Ofício nº 010/2022

Assunto: Apresentação das informações solicitadas **no Parecer Técnico Preliminar – EIV/RIVI.**  
**Empreendimento: Condomínio Residencial Solare Uvaranas**

Referência: **Protocolo nº 16/2021.**

**Parecer Técnico Preliminar – EIV/RIVI – 12/12/2021.**

**PLANTA BAIXA - CHURRASQUEIRA**  
ESCALA: 1/75

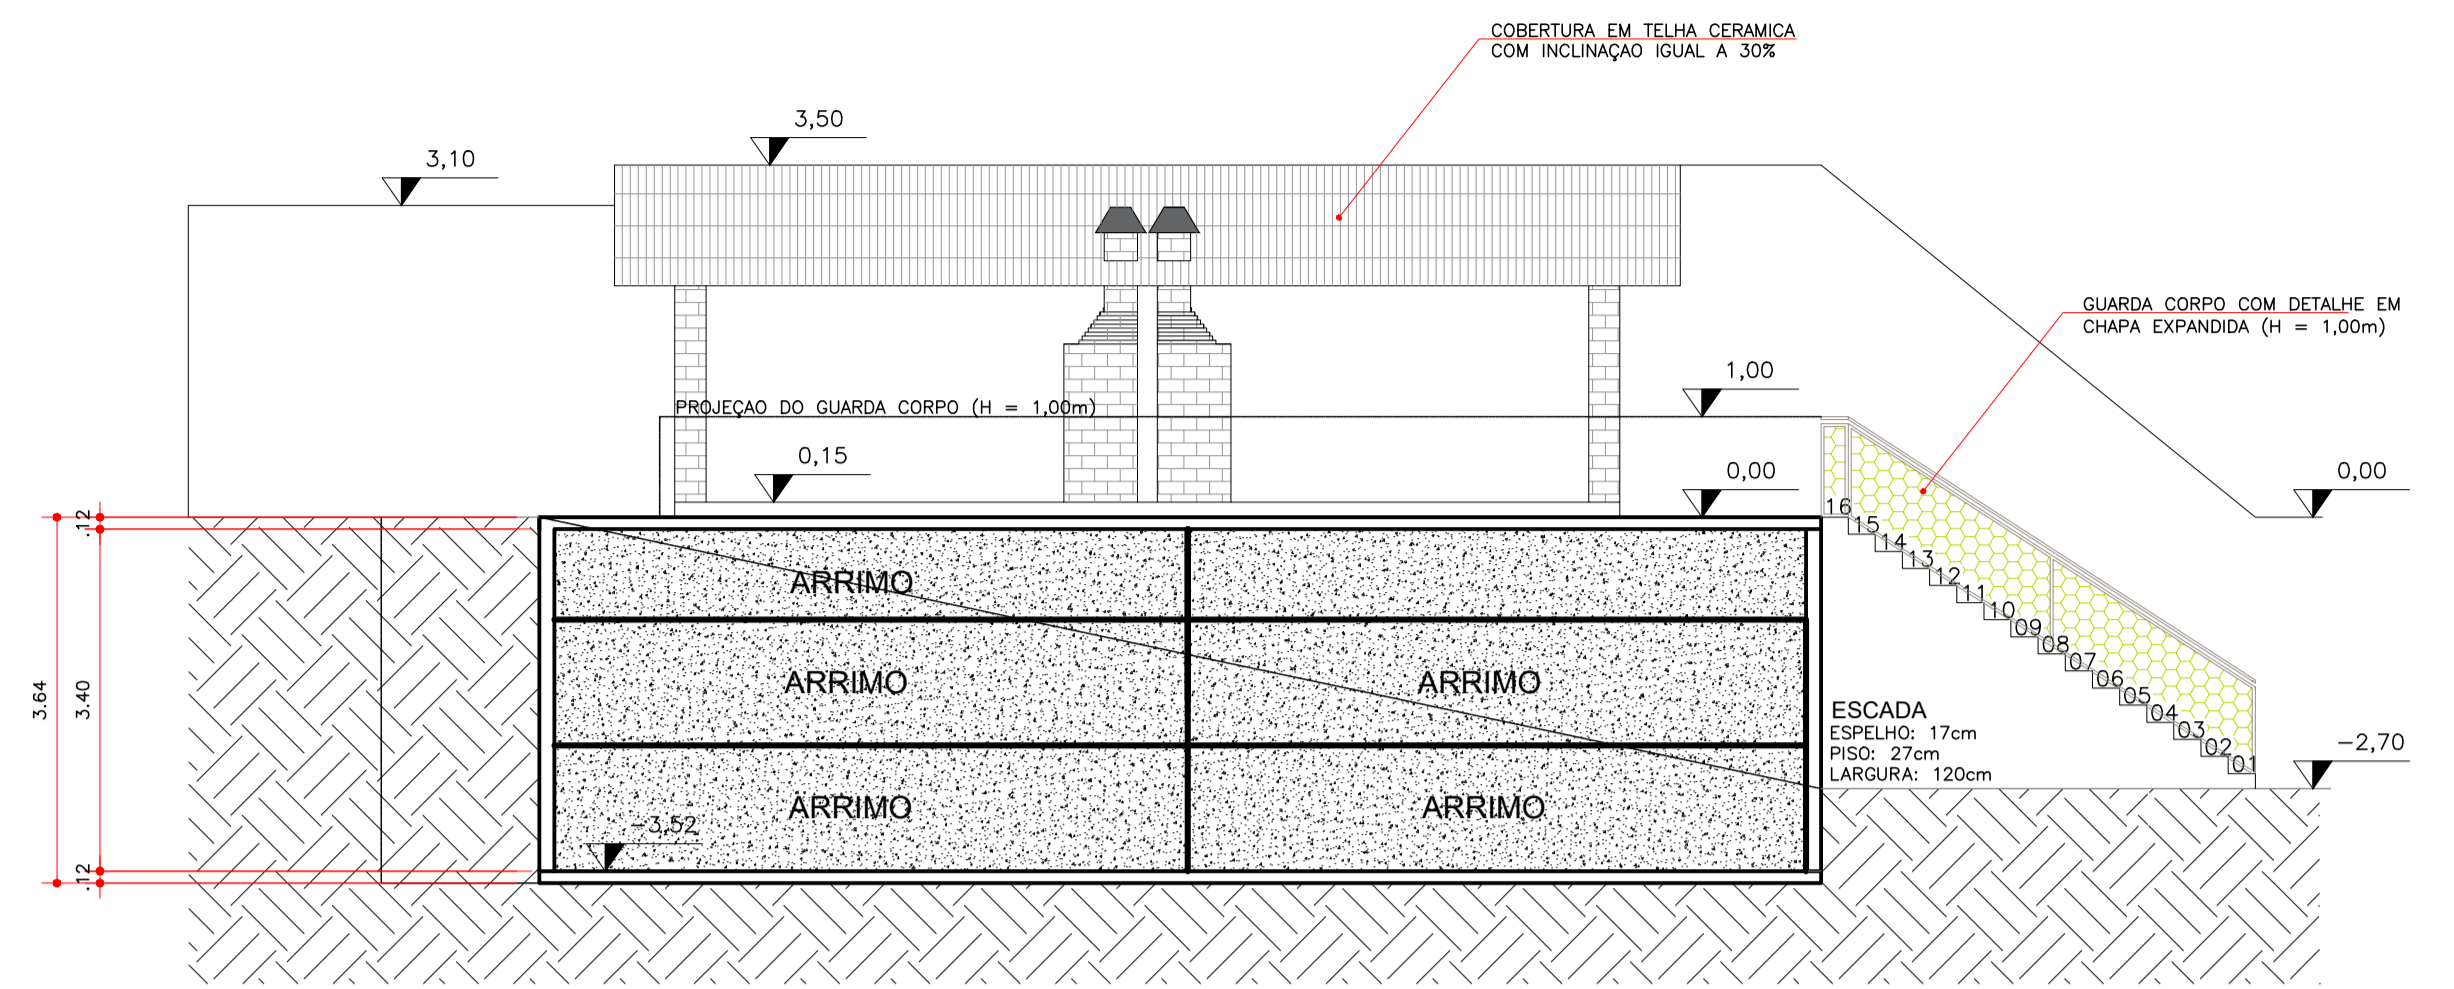
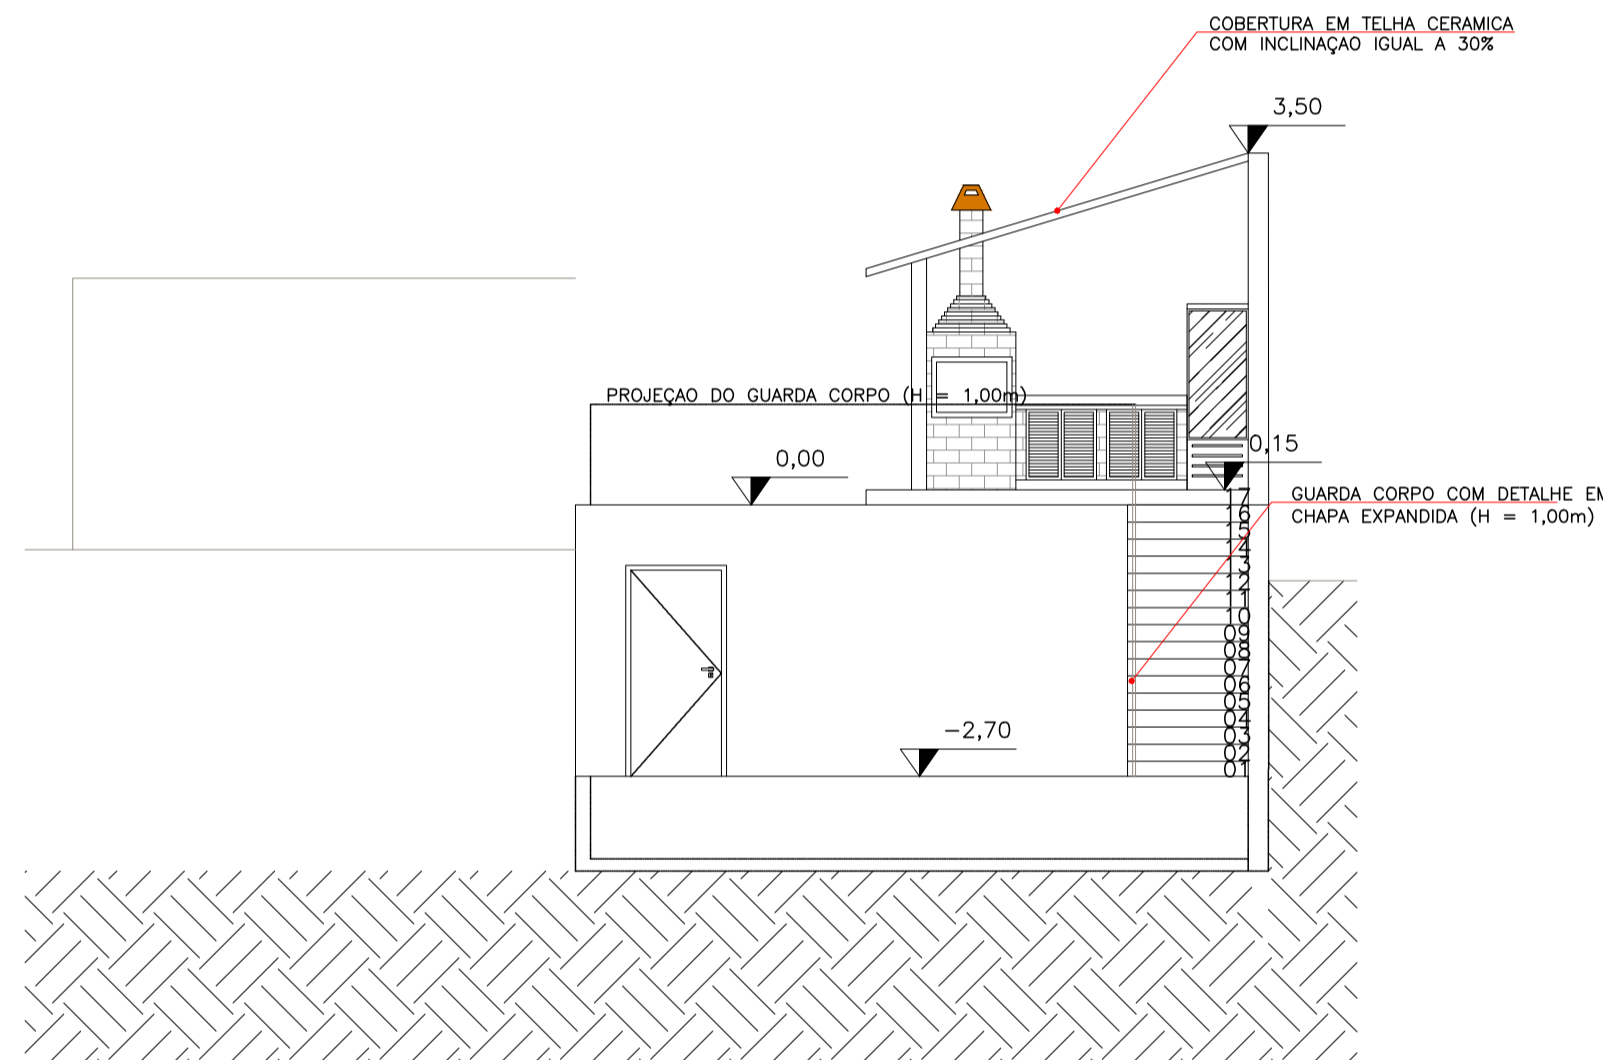
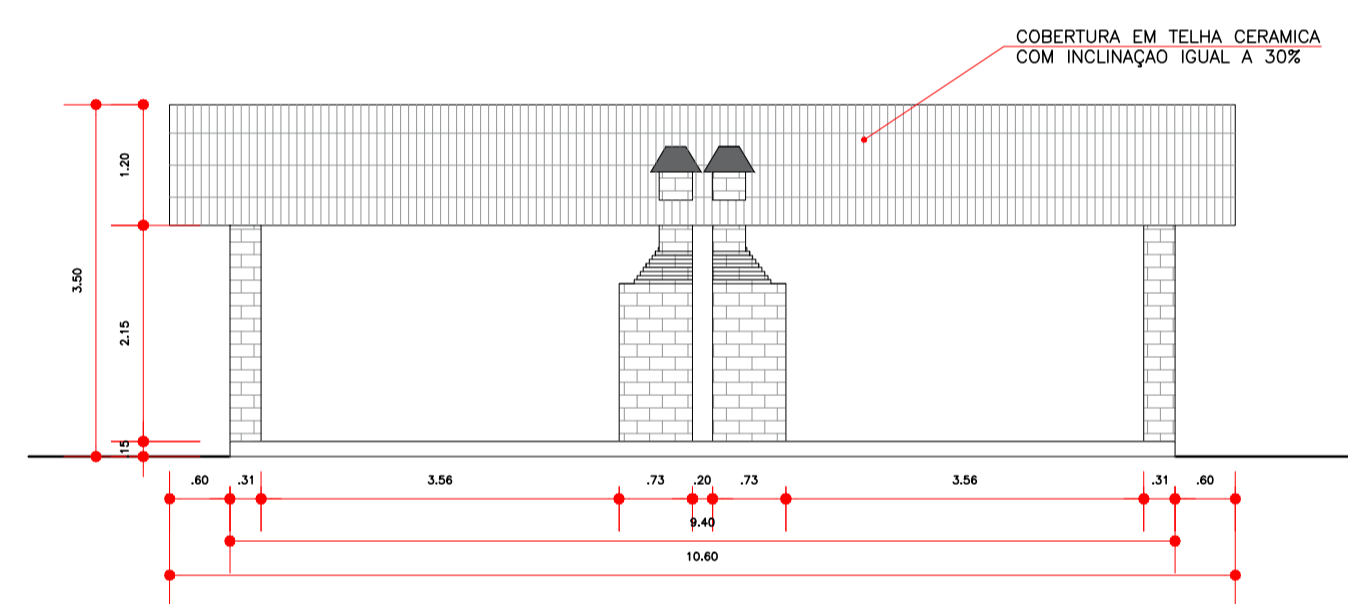
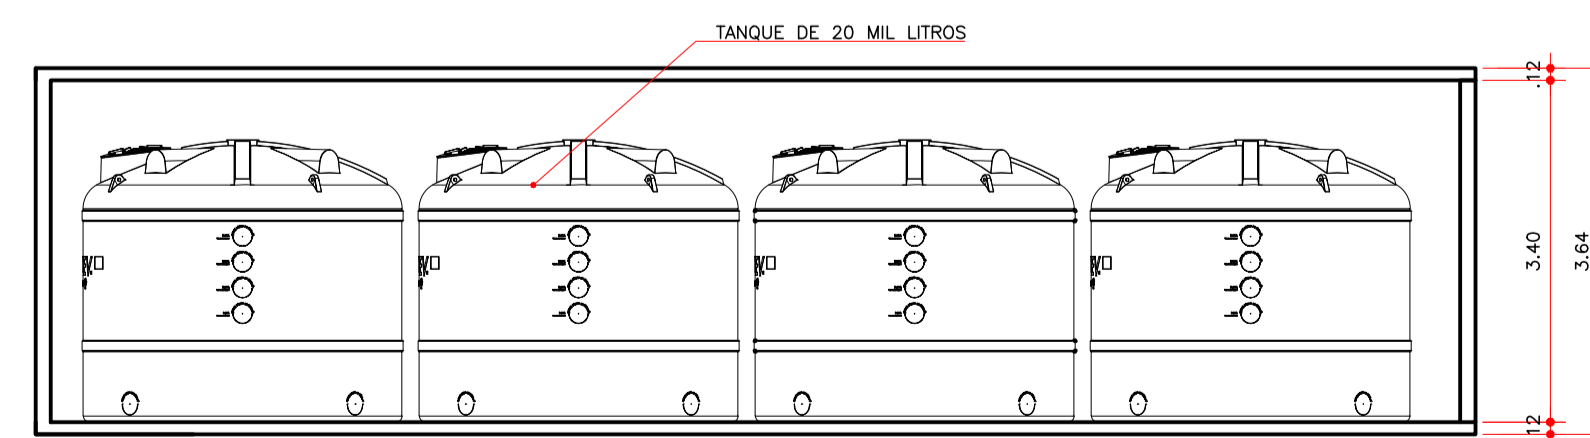
**B) VERIFICAR ÁREA EMBAIXO DA CHURRASQUEIRA E CORTE BB EM RELAÇÃO AOS NÍVEIS.**

A **Philus** informa que já procedeu com a correção solicitada, conforme Planta 01 em anexo.

**SISTEMA VIÁRIO**  
ESCALA 1:200

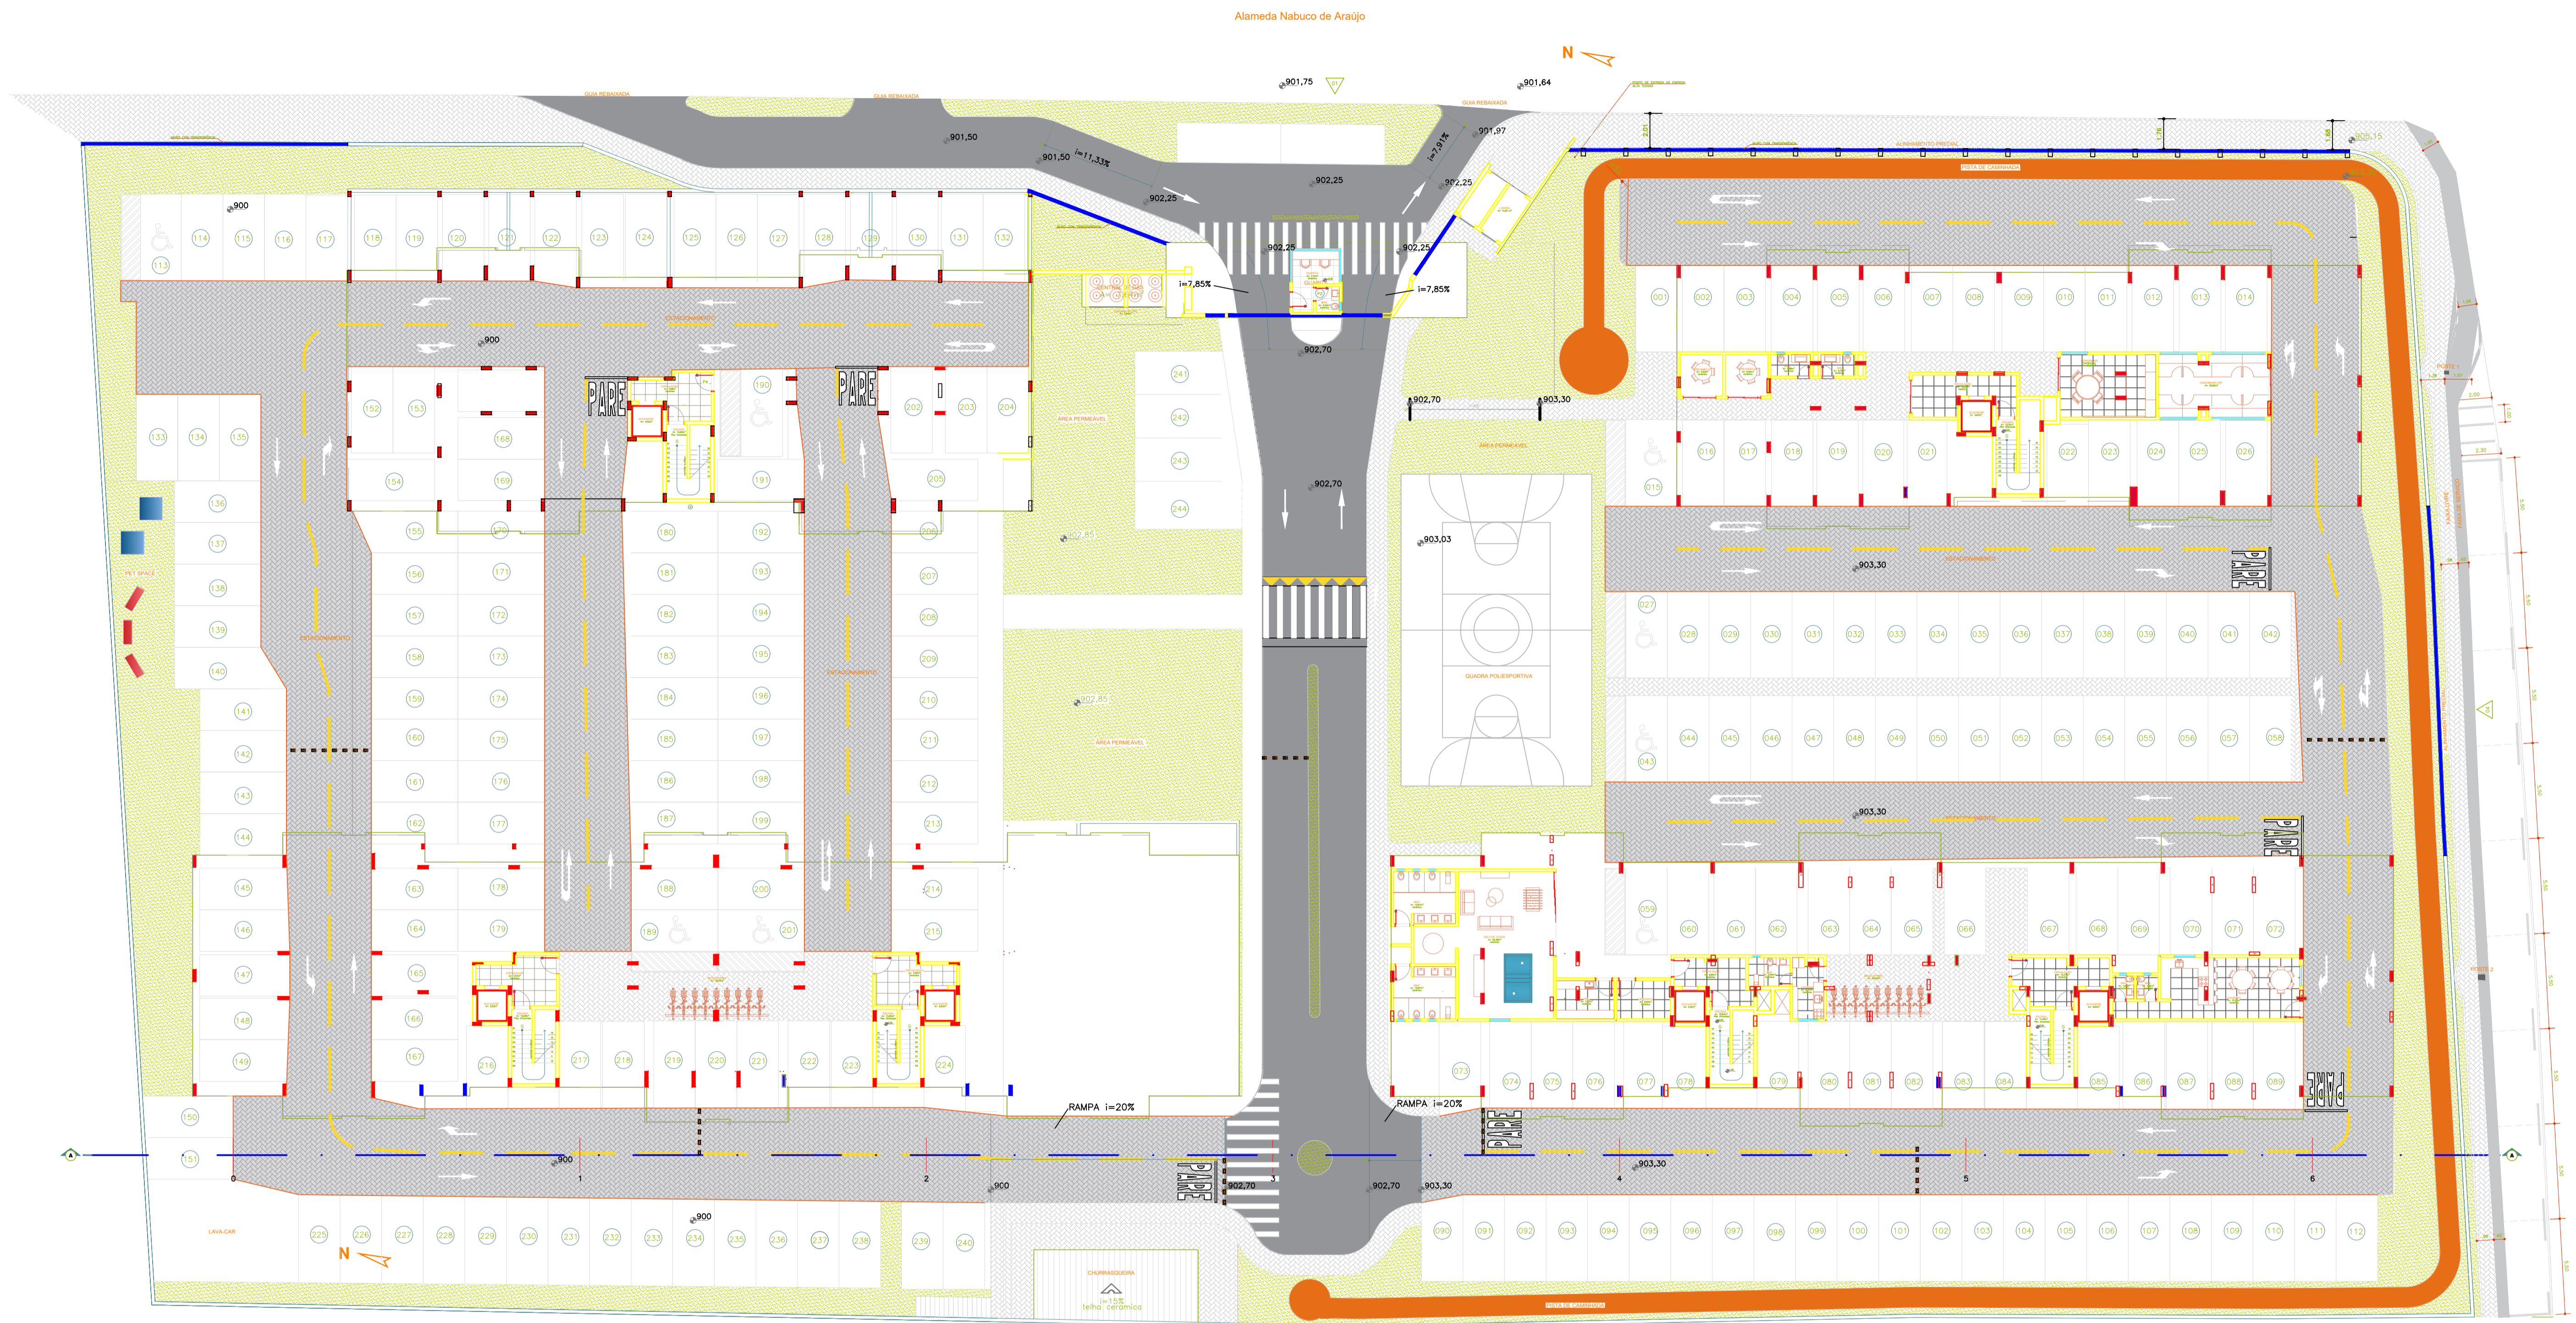
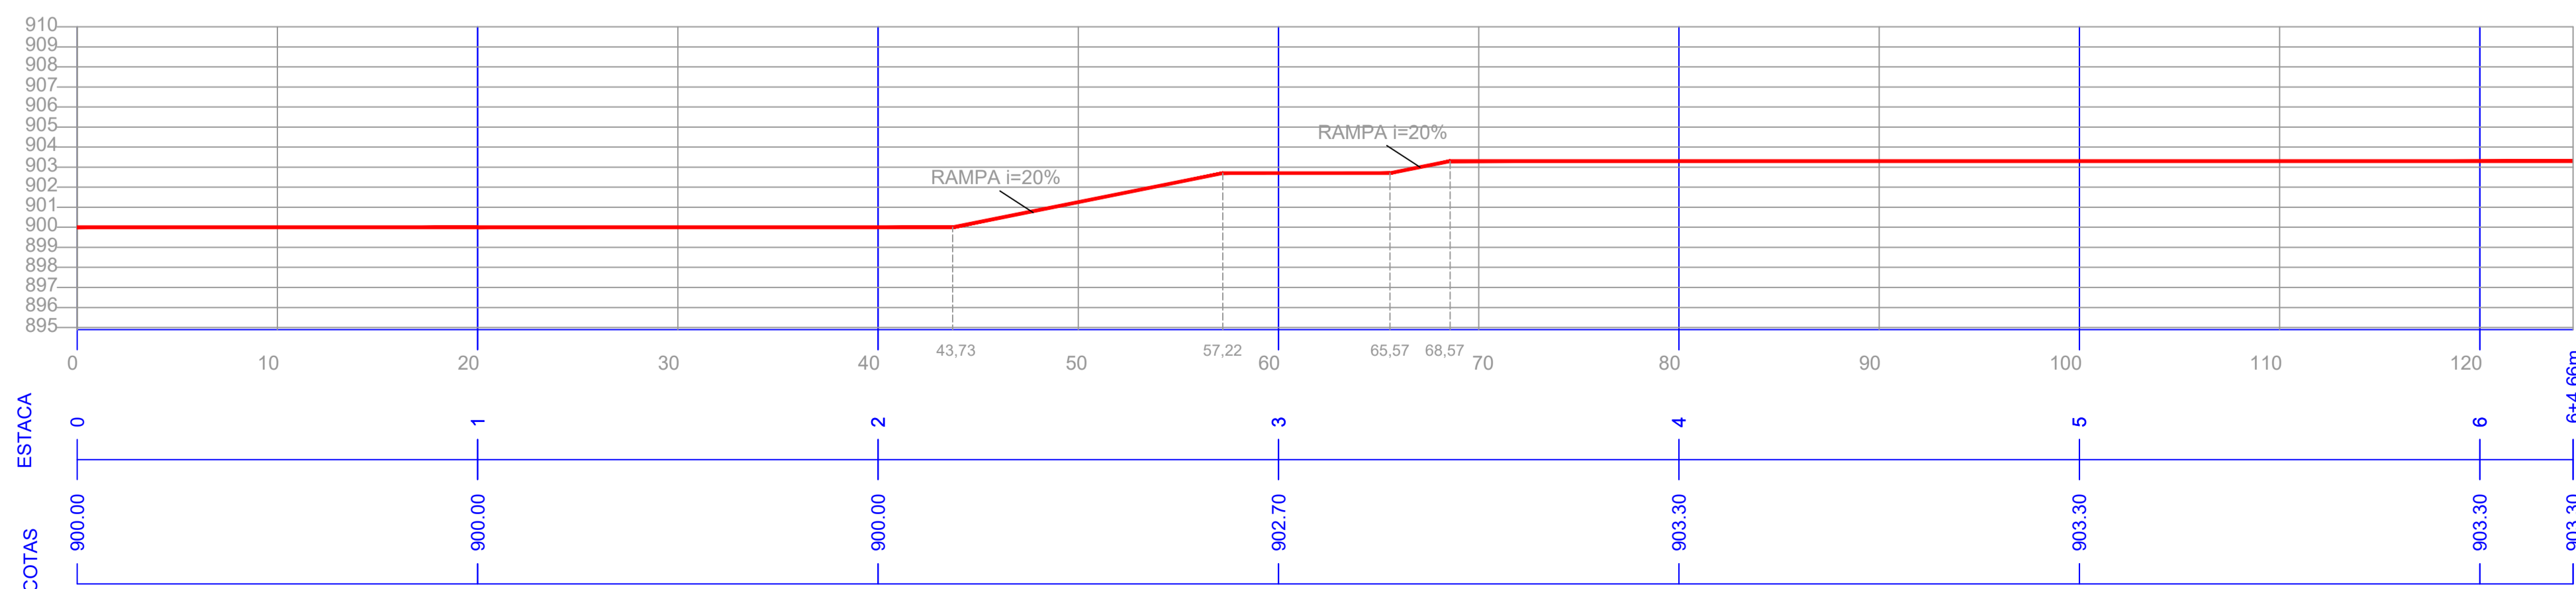
**C) INDICAR EM PLANTA ONDE SE DARÁ O ACESSO ÀS VAGAS DE ESTACIONAMENTO DAS TORRES 3 e 4.**

**D) INDICAR A LOCALIZAÇÃO DAS VAGAS 242 a 244.**

**G) DEVEM-SE APRESENTAR PROJETOS DE MUROS DE FORMA QUE POSSIBILITE ABERTURA VISUAL ENTRE O CONDOMÍNIO E ENTORNO COM O INTUITO DE**

**EVITAR A SEGREGAÇÃO SOCIAL E URBANA. AS DIVIDAS EXTERNAS PODERÃO SER CERCADAS POR MUROS ATÉ O LIMITE DE 50% DAS TESTADAS VOLTADAS PARA AS VIAS PÚBLICAS. A OUTRA METADE DEVERÁ SER FECHADA POR TIJOLOS VAZADOS, GRADIL, COBOGÓ OU ELEMENTO EQUIVALENTE.**

A **Philus** apresenta, em anexo, a Planta 02 com o sistema viário interno do empreendimento.

A **Philus** apresenta, em anexo, a Planta 02 com a indicação das vagas de estacionamento 242 a 244, localizadas próximas à guarita, as quais serão vagas utilizadas por visitantes e/ou prestadores de serviços.

A **Philus** apresenta na Planta 02 anexa, os locais onde serão construídos muros com a abertura visual entre o condomínio e entorno, visando evitar segregação social e urbana, conforme solicitado.
